vielen Dank, dass Sie uns Gelegenheit zur Stellungnahme zum Planfeststellungsverfahren B 33 neu – Allensbach/West bis Konstanz/Landeplatz 5. Planänderung einräumen. Diese Stellungnahme ergeht im Namen und im Auftrag des BUND (Bund für Umwelt und Naturschutz) Landesverbands Baden-Württemberg e.V.

### **Lärmbelastung für Wohngebiet Im Reihetal/Ackerweg**

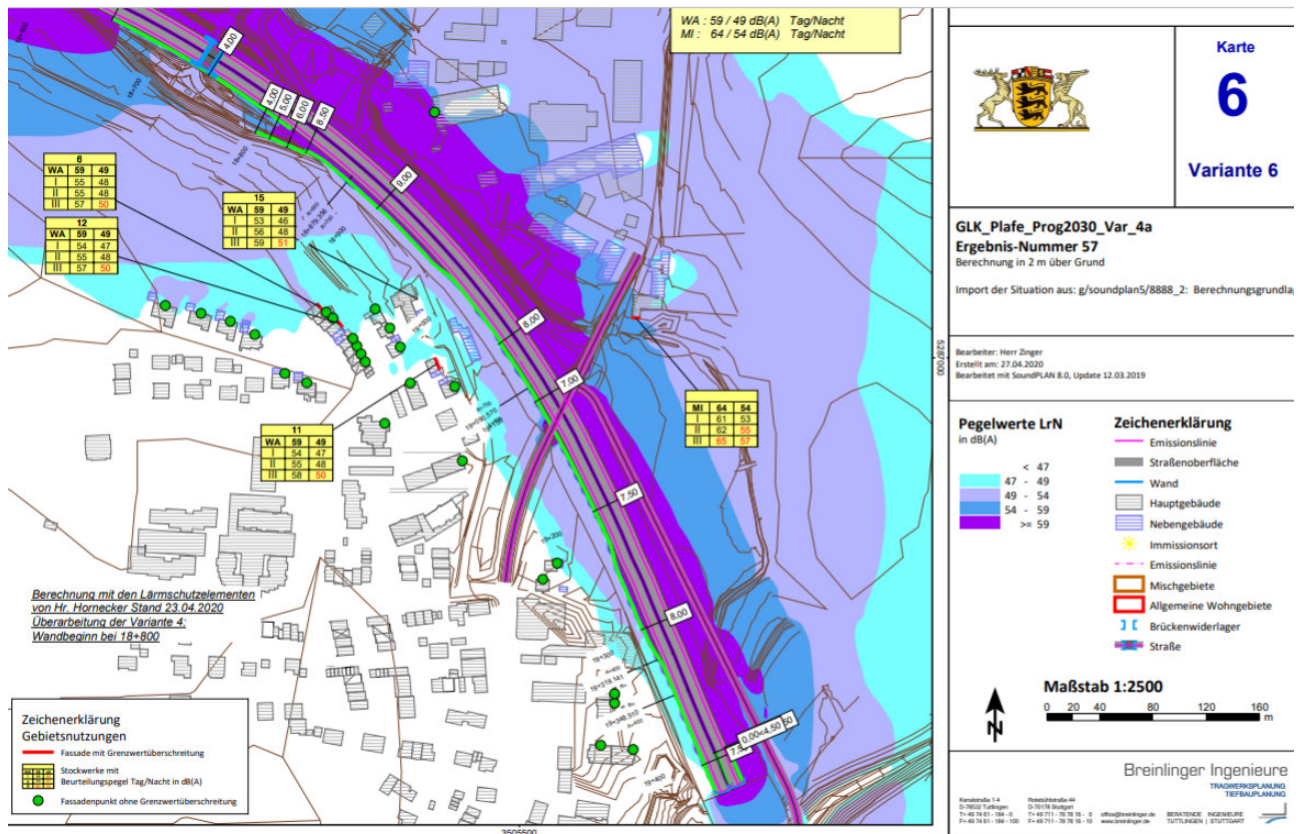
Durch das Ende des Tunnelportals auf Höhe Autohaus Brodmann kommt es laut schalltechnischer Untersuchung der planfestgestellten Variante 0 zu gesundheitsgefährdendem Lärm im Wohngebiet Reihetal. Bei der schalltechnischen Untersuchung wurde das Wohngebiet Im Reihetal und Ackerweg entsprechend der 16. BImSchV als Mischgebiet eingestuft mit wesentlich höheren zulässigen Maximalwerten. Tatsächlich müssten hier jedoch die Werte für reine Wohngebiete angesetzt werden, also max. 59 Dez tagsüber und max. 49 Dez nachts.

Denn die betroffenen Wohnlagen im Ackerweg und im Reihetal sind als „Reines Wohngebiet“ im Bebauungsplan „Kaltbrunner Straße“ von 1994 kategorisiert. Eine Einstufung als Mischgebiet ist daher unzulässig und nicht zielführend, da die Anwohner gesundheitsgefährdendem Lärm ausgesetzt werden.

In der Vorzugsvariante 6 der Lärmschutzmaßnahmen bleiben 5 Häuser mit Überschreitung der Grenzwerte, vor allem nachts. Auch Tagsüber bleiben die Schallpegel nur sehr knapp unter dem maximal zulässigen Wert.

Legt man neue Verkehrsprognosen zugrunde, so ist davon auszugehen, dass die Schallbelastung in diesen Wohngebieten eher noch stieg, als fällt. Insbesondere der Schwerlastverkehr wird in den nächsten Jahren nach der Fertigstellung der B33 neu noch wesentlich zunehmen. Gerade dieser sorgt auch für Lärm und Schadstoffbelastungen. Deshalb sollte der Röhrenbergtunnel bis zum Knoten Mitte verlängert werden.
